Oggetto: Progetto Urbanistico Operativo (PUO) relativo al settore 2 del distretto di trasformazione n. 20 – Fiera – Kennedy del vigente PUC ai sensi dell'art. 51 della Legge Regionale n. 36/1997, adottato con delibera di Giunta comunale n. 393 del 30 dicembre 2019 – riscontro parere del 3 marzo 2020 (prot. MBAC-SABAP-LIG 5229) della la Soprintendenza Archeologica, Belle Arti e Paesaggio per la Città Metropolitana di Genova e le Province di Imperia, La Spezia e Savona – PEC da cofirmata Nuova Foce srl e Comune di Genova ricevuta in data odierna

PROGETTO URBANISTICO OPERATIVO
DISTRETTO N°20 - FIERA KENNEDY - SETTORE 2
Comune di Genova

Relazione Illustrativa

RELAZIONE ILLUSTRATIVA

+32.00

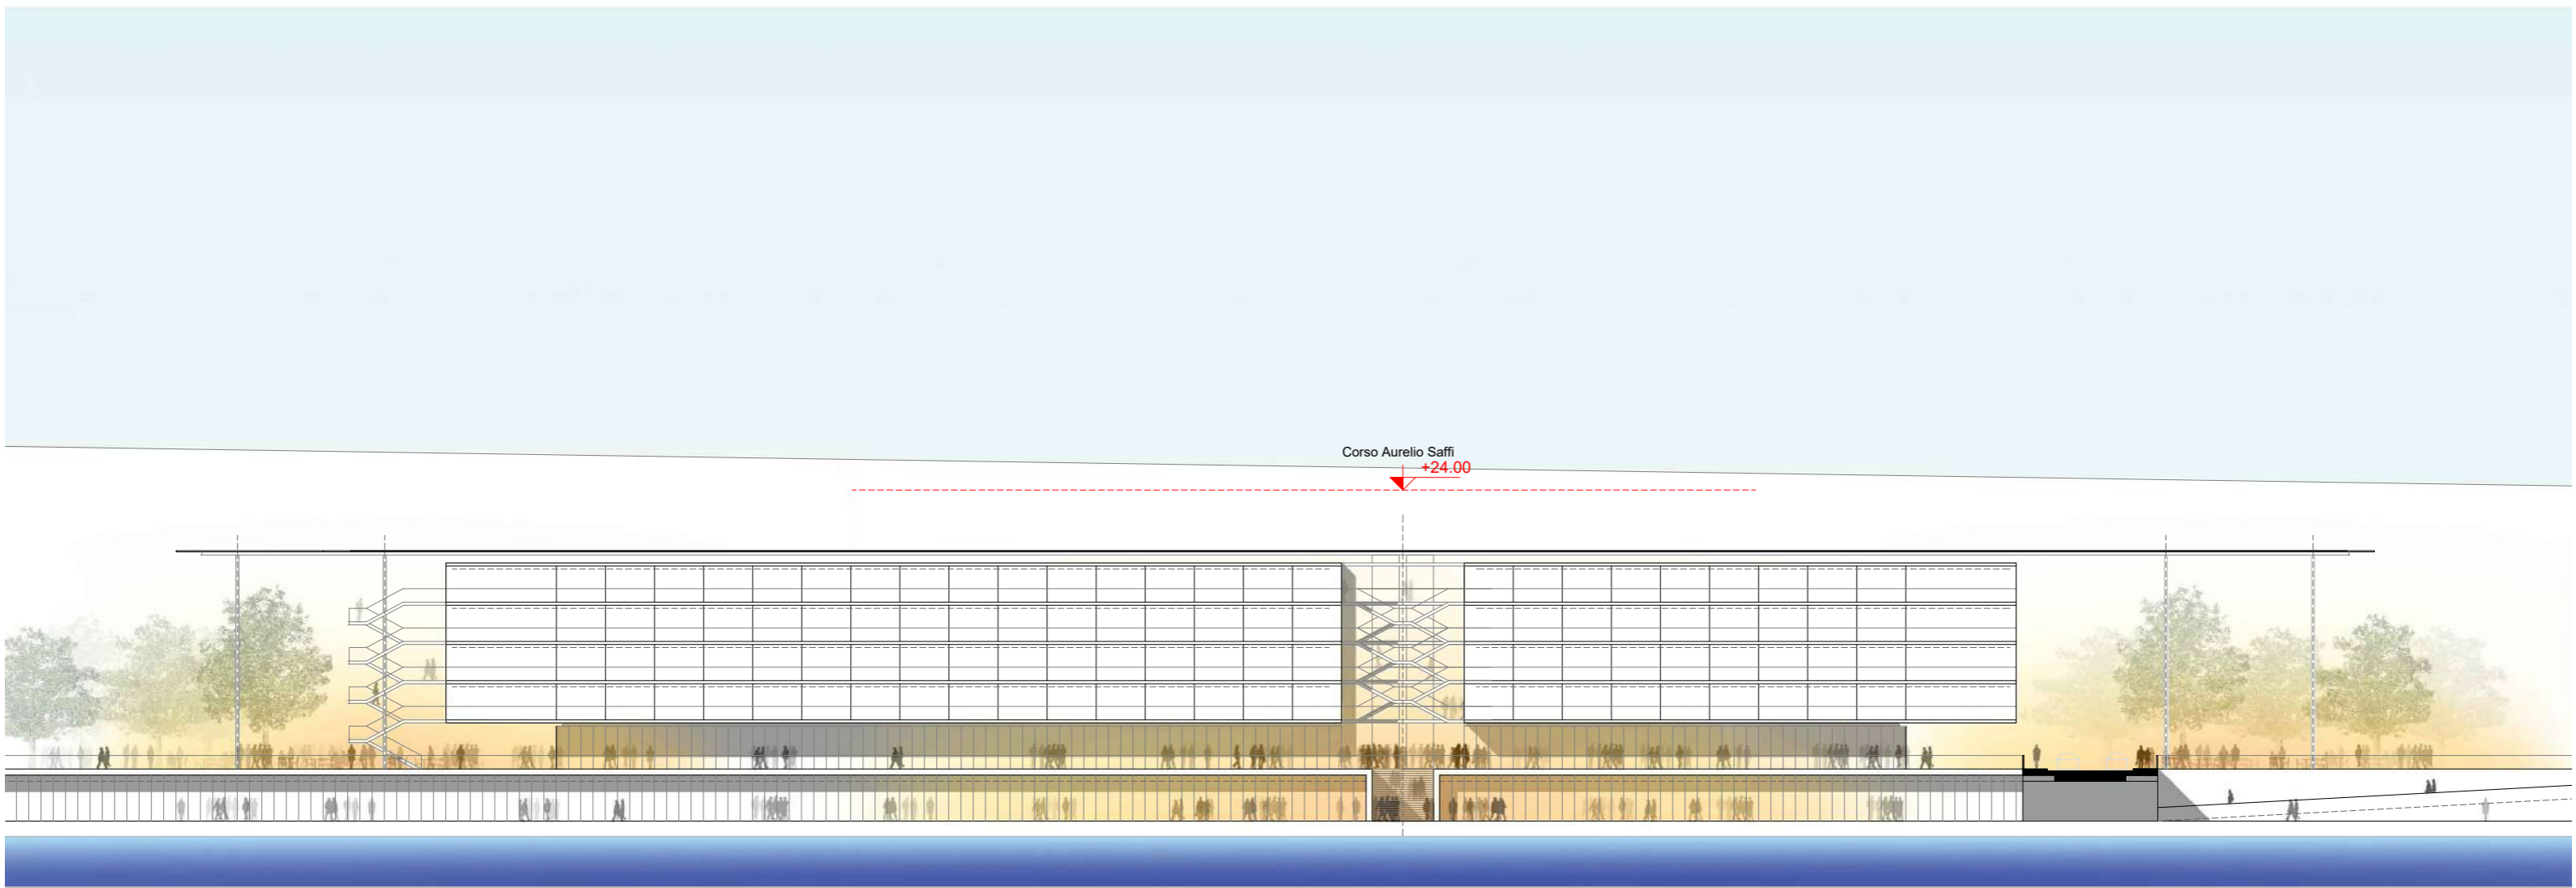
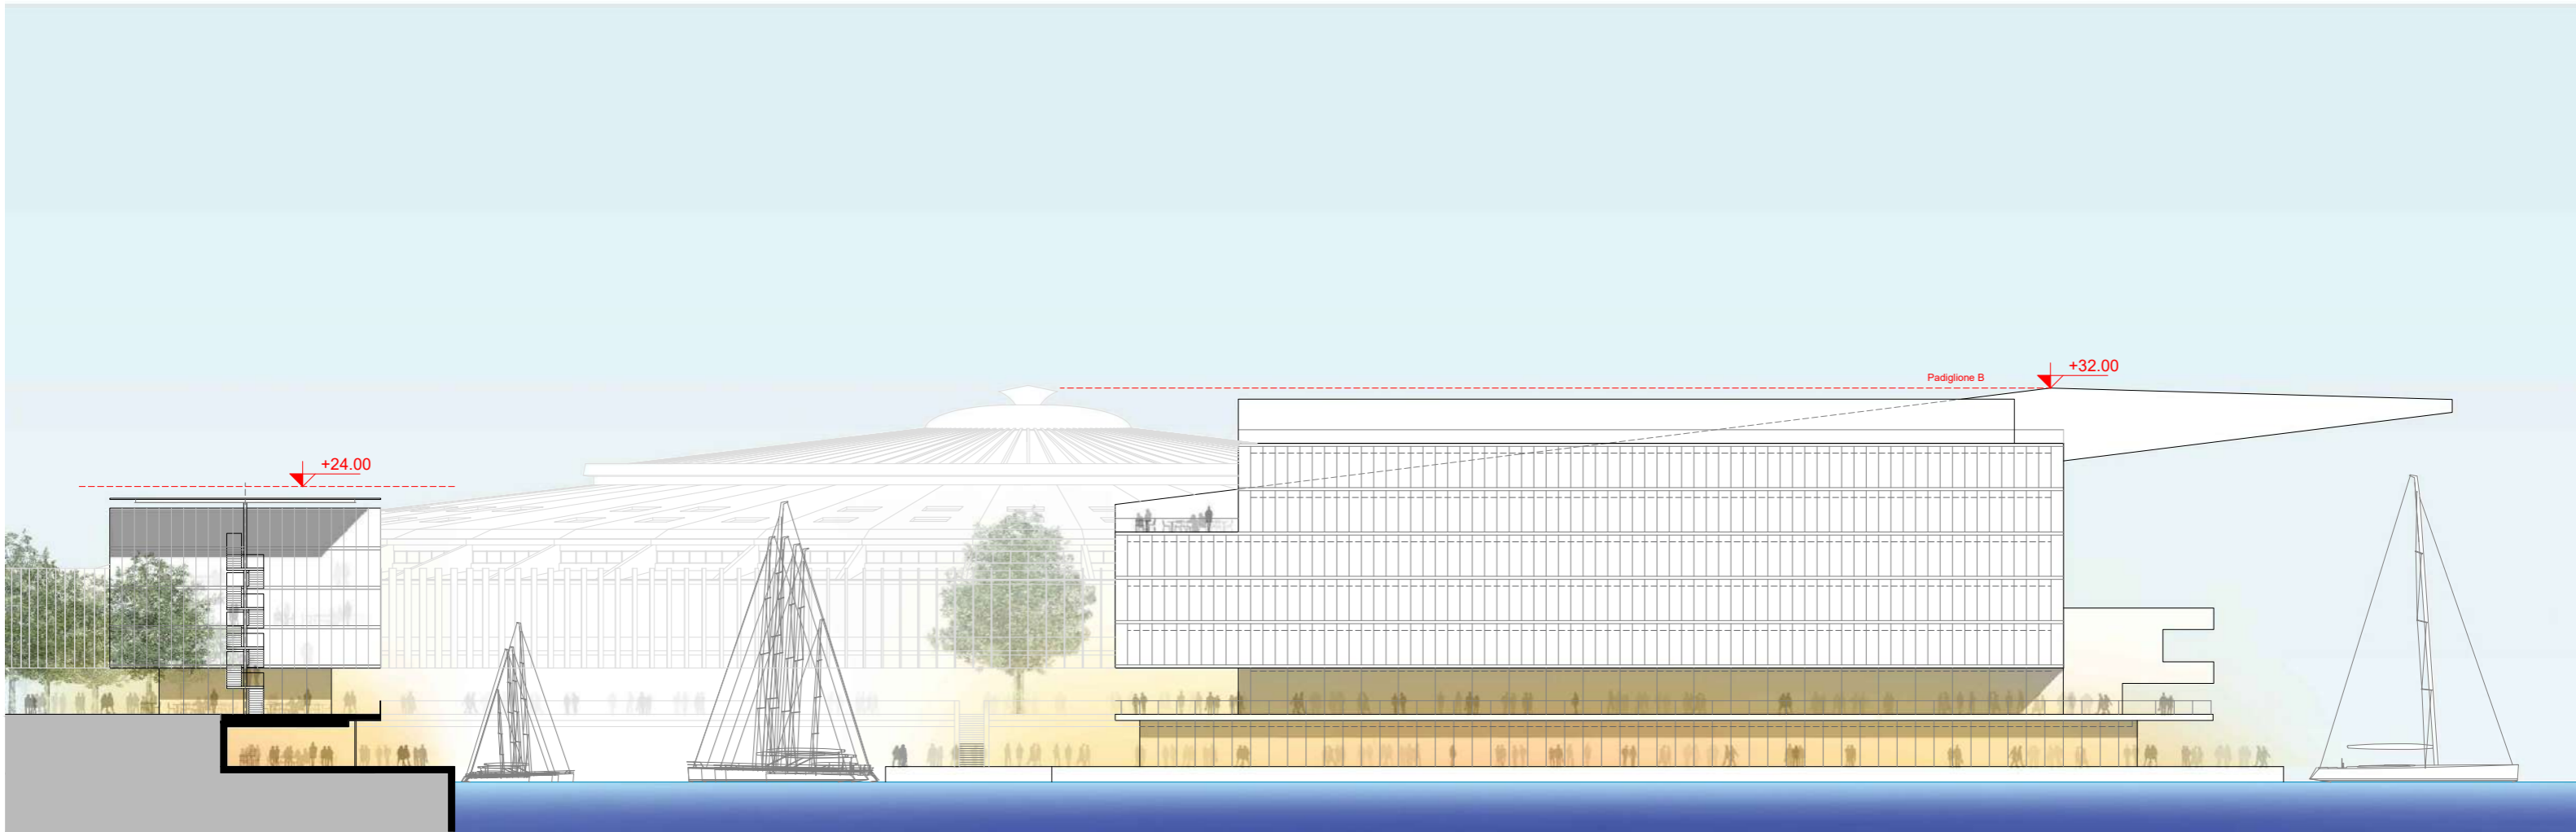
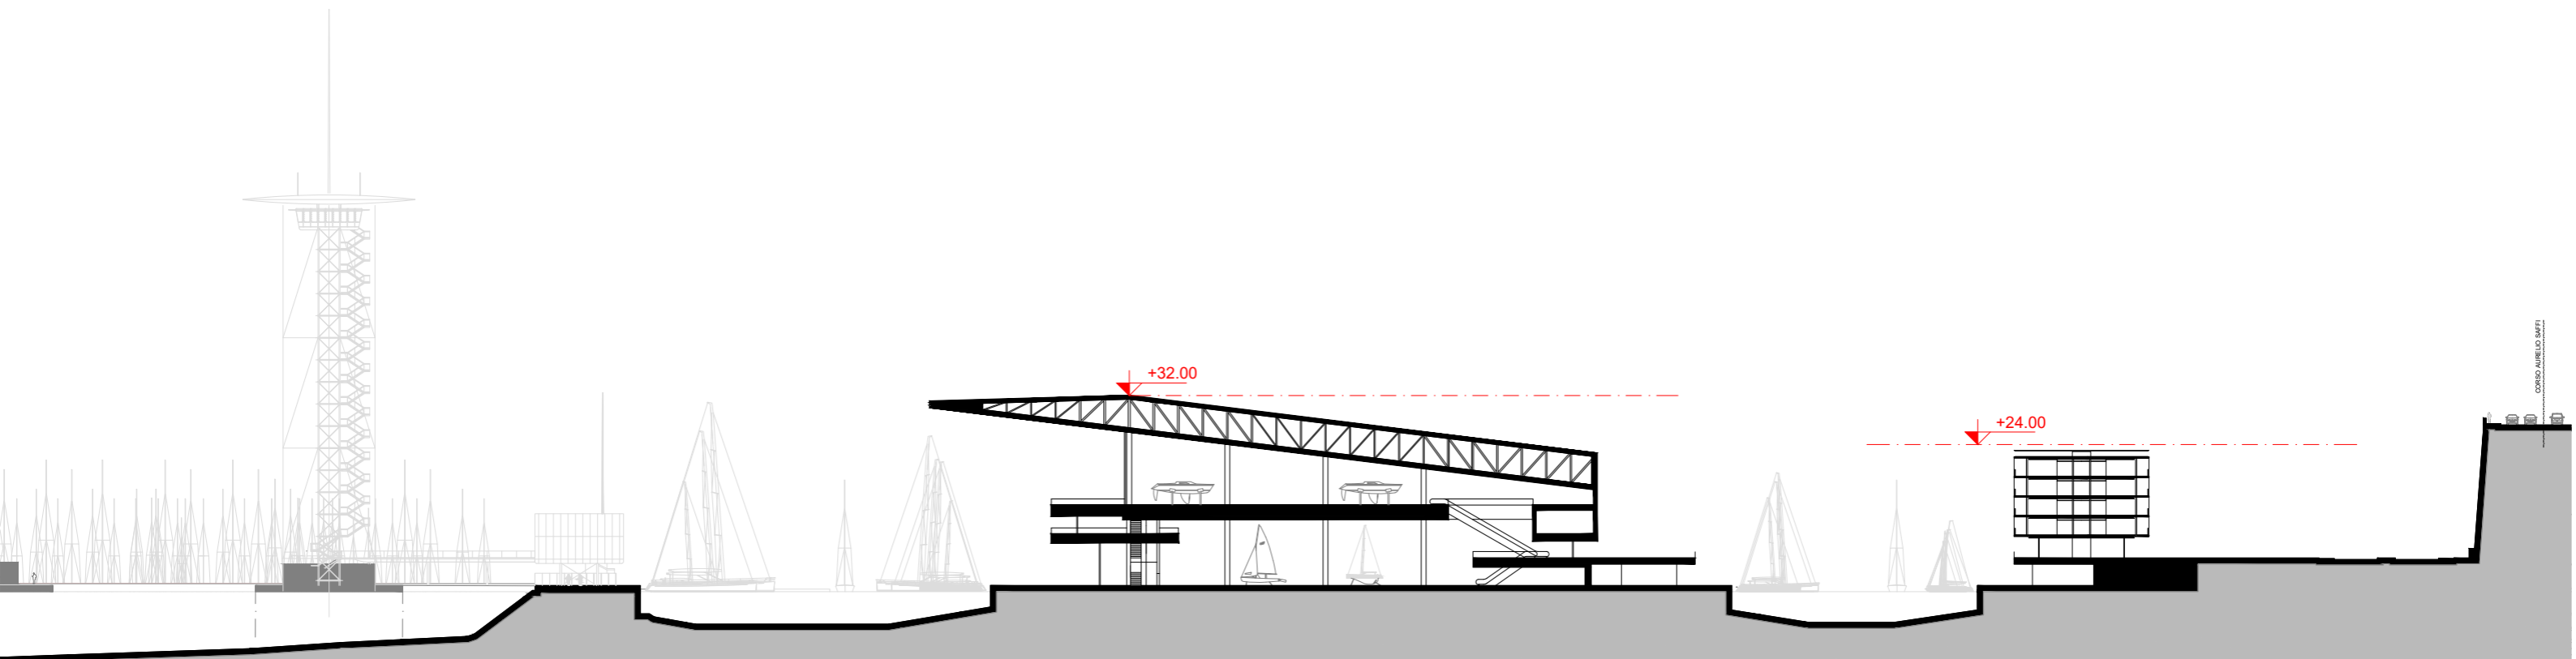
- c) “Nel comparto 2.2a, la disposizione e la dimensione dei nuovi volumi dovrà essere più aderente a quanto previsto dal progetto donato, prevedendo un blocco più compatto e di lunghezza inferiore a quello proposto e che non superi la quota di C.so Aurelio Saffi, ossia 24 m, in modo da non incidere sulla lettura delle Mura dal mare, sulle visuali dalle vie pubbliche e dai punti di belvedere presenti in questo tratto”.

- d) “Anche i comparti 2.3 e 2.4 dovranno tener conto della necessità di non interferire con le visuali da corso Aurelio Saffi verso la linea di orizzonte, sia nella direzione da levante a ponente che in quella opposta, mantenendosi pertanto ad una quota inferiore a quella di colmo del Padiglione B Jean Nouvel. In quest’ottica le quote indicate per i vari comparti non potranno essere superate nemmeno dalle eventuali dotazioni impiantistiche poste a copertura”.

Al fine di tutelare le vedute paesaggistiche, i volumi del comparto 2.2a sono stati accorpati e ottimizzati, prevedendo un'altezza massima dei fabbricati limitata a 24 m slm come indicato nell'elaborato B sezioni significative.

Affinché gli edifici previsti nei comparti 2.3 e 2.4 non interferiscano con le visuali da Via Aurelio Saffi verso l'orizzonte in direzione di Levante e Ponente, i volumi degli stessi sono previsti al di sotto della quota di colmo del Padiglione B Jean Nouvel, come evidenziato nelle sezioni di cui all'elaborato B e nell'elaborato C "Tavola illustrativa di recepimento delle indicazioni della Soprintendenza". Tale limite di altezza dovrà essere rispettato anche da eventuali volumi tecnici in copertura. Con queste limitazioni, oltre la salvaguardia delle vedute da corso Saffi citate al punto precedente, si intende conferire un effetto di mitigazione dell'impatto visuale della massa del Padiglione Nouvel e delle sue rampe attraverso la giustapposizione dei nuovi volumi. Giova anche ricordare che lo skyline del Waterfront di levante sarà ulteriormente arricchito dall'episodio della nuova Torre Piloti in progetto.

Planimetria con note - C

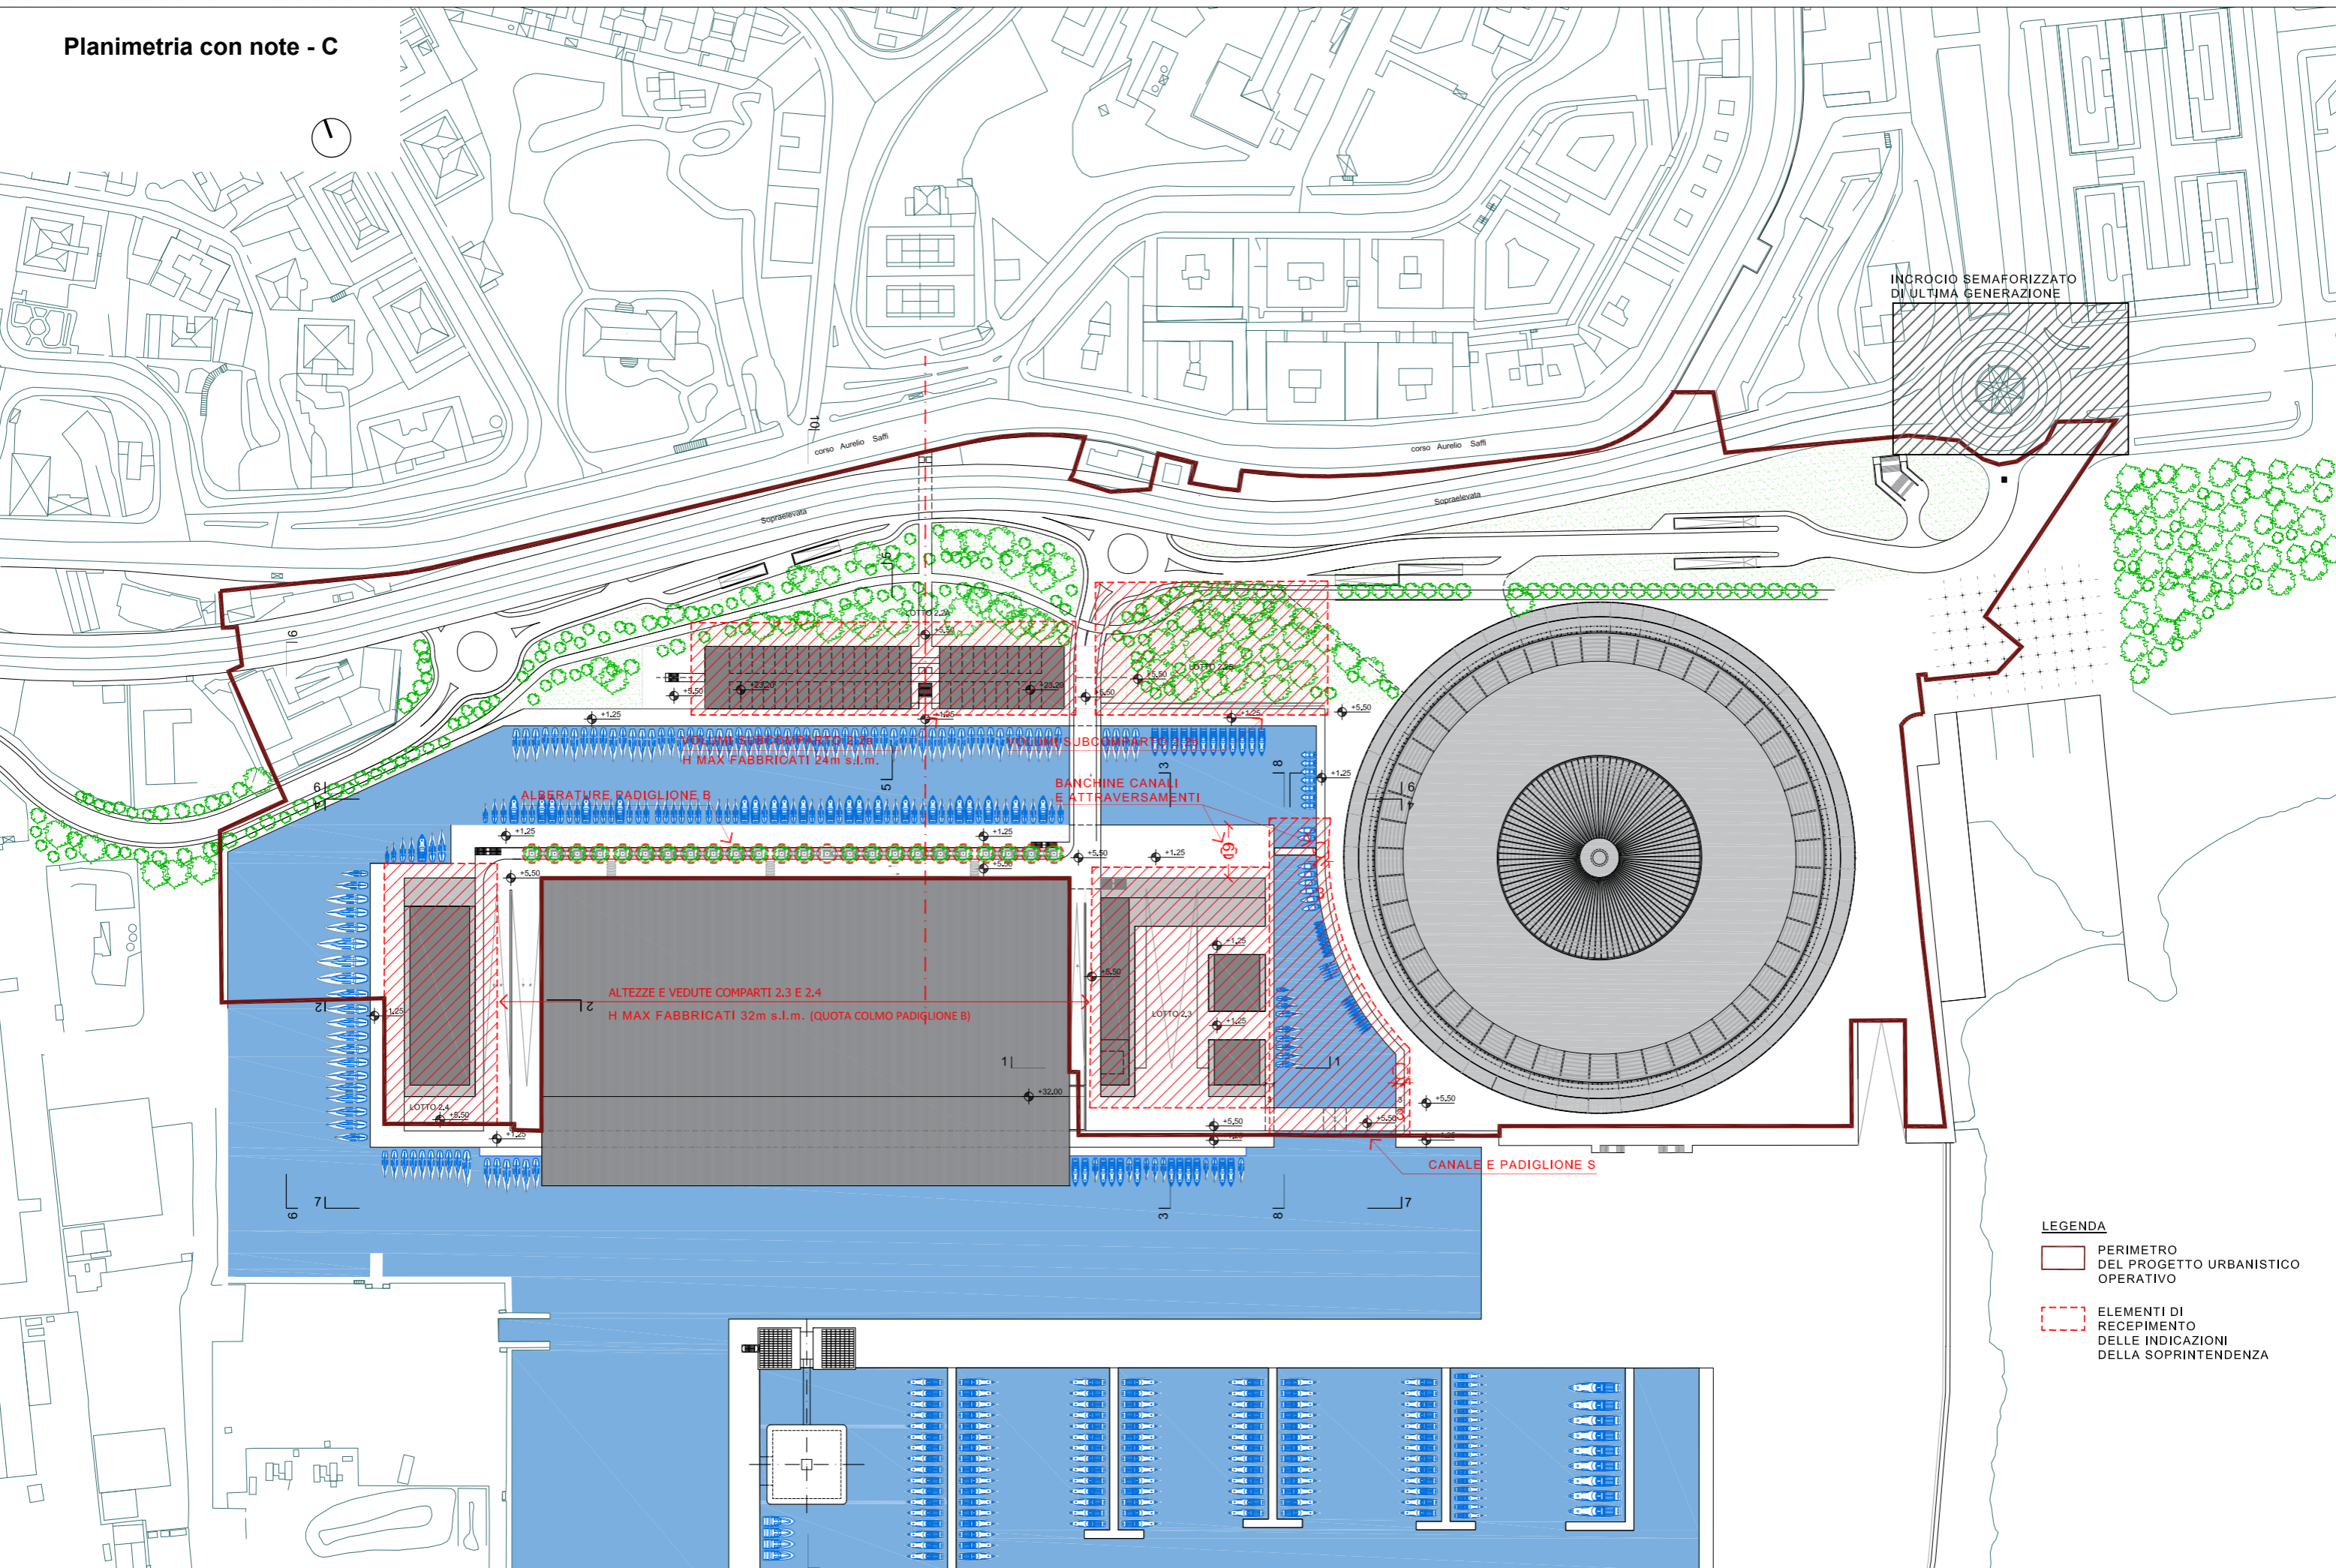
- e) “Per migliorare la fruizione dei nuovi canali e la permeabilità a “quota uomo” nelle visuali da e verso il mare è auspicabile che siano aumentate le superfici delle banchine a quota +1 sul livello del mare rispetto a quelle a quota +5 e realizzati solo due ponti di accesso, uno carrabile sul retro del Padiglione B e uno pedonale di collegamento con l’area del Padiglione S. Entrambi i ponti dovranno essere progettati con un linguaggio architettonico coerente con quello degli edifici e improntato alla massima leggerezza e che si confronti con l’elevatissima qualità dell’intervento dell’arch. Luigi Carlo Daneri in Piazza Rossetti”.

La larghezza proposta per le banchine a quota 1,25 m slm è evidenziata nell'elaborato C "Tavola illustrativa di recepimento delle indicazioni della Soprintendenza". I ponti previsti saranno due principali, uno carrabile a tutti gli effetti sul retro del Padiglione B a servizio del padiglione Nouvel stesso, l'altro ad uso pedonale verso il Padiglione S, salvo il transito di mezzi di emergenza, ed esigenze di trasporto eccezionale. Entrambi i ponti, come previsto dal citato parere della Soprintendenza, "dovranno essere progettati con un linguaggio architettonico coerente con quello degli edifici e improntato alla massima leggerezza e che si confronti con l'elevatissima qualità dell'intervento dell'arch. Luigi Carlo Daneri in Piazza Rossetti". Anche queste strutture si integreranno, infatti, in un unicum visuale costituito dal polo fieristico riqualificato, rilanciandone,

Come evidenziato nella Tavola A "Planivolumetrico generale", nella Tavola B "Sezioni" e nella tavola C "Tavola illustrativa di recepimento delle indicazioni della Soprintendenza", sul lato nord del padiglione B Nouvel, a lato della nuova strada a quota +5,50 m s.l.m., sarà prevista un'alberatura d'alto fusto quale schermo visuale del retro del padiglione stesso, in posizione compatibile con le esigenze di transito della strada, anche rispetto ai mezzi pesanti diretti al Padiglione, e dei trasporti eccezionali in occasione del Salone Nautico. Tali alberature oltre la funzione di schermatura assumeranno nei mesi estivi anche l'utilità di ombreggiatura della sottostante banchina del sub comparto 2.5, ove troveranno spazio attrezzature a servizio che potranno fruire della banchina come spazio esterno di aggregazione e incontro, creando così una nuova *promenade* per i genovesi e turisti.
